Mission régionale d'autorité environnementale

**Avis délibéré de la mission régionale
d'autorité environnementale
Hauts-de-France
sur le réaménagement d'un parcours pédagogique
et la restauration d'un marais
sur la commune d'Amiens (80)
*Étude d'impact d'avril 2026***

n°MRAe 020679/A P

Plan masse du projet d'aménagement (page 5 de l'étude d'impact)

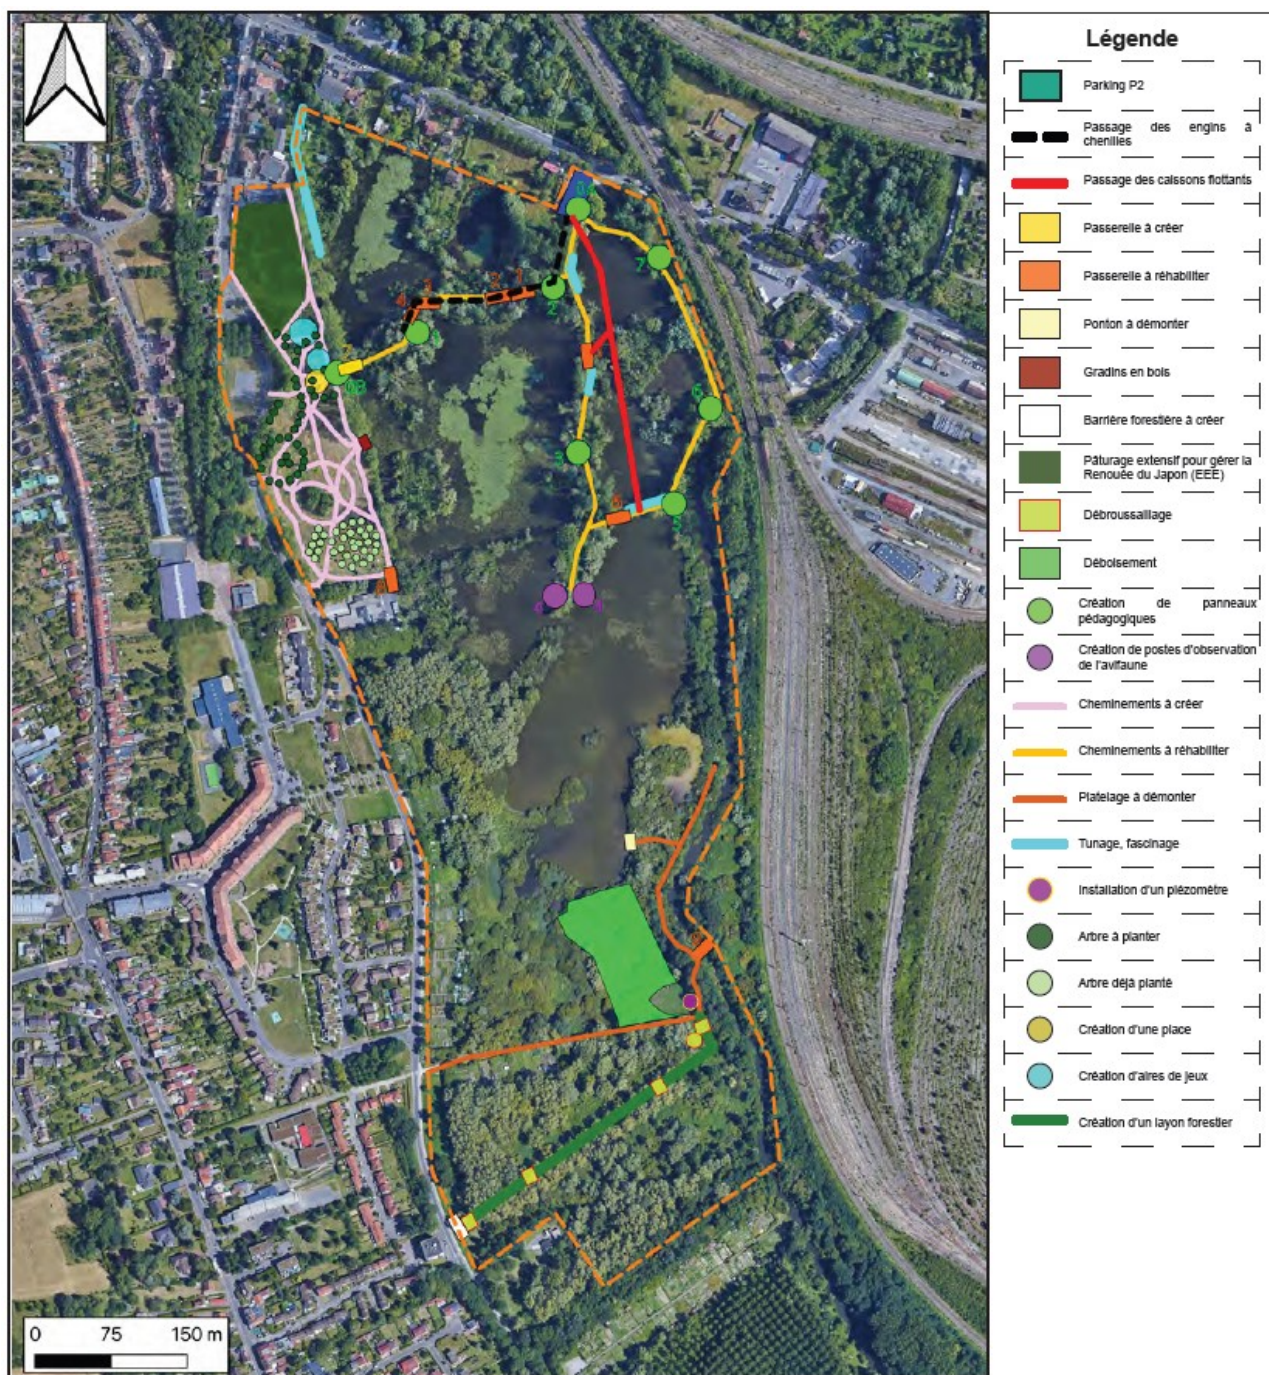
Les choix d'essences pour l'aménagement du parc (précisés page 14 de l'étude d'impact) semblent contradictoires avec l'ambition écologique affichée, notamment concernant le projet de plantation d'espèces non indigènes telles le Chêne des marais, le Cyprès chauve, le Séquoia géant, le Tupelo ou Gommier noir (toutes originaires d'Amérique du Nord) ou encore l'*Alnus spaethi*, (hybride issu du croisement de deux espèces asiatiques).

L'autorité environnementale recommande que le choix des essences soit davantage cohérent avec les objectifs de préservation du marais et s'oriente vers des arbres garantissant une meilleure « naturalité » du site.
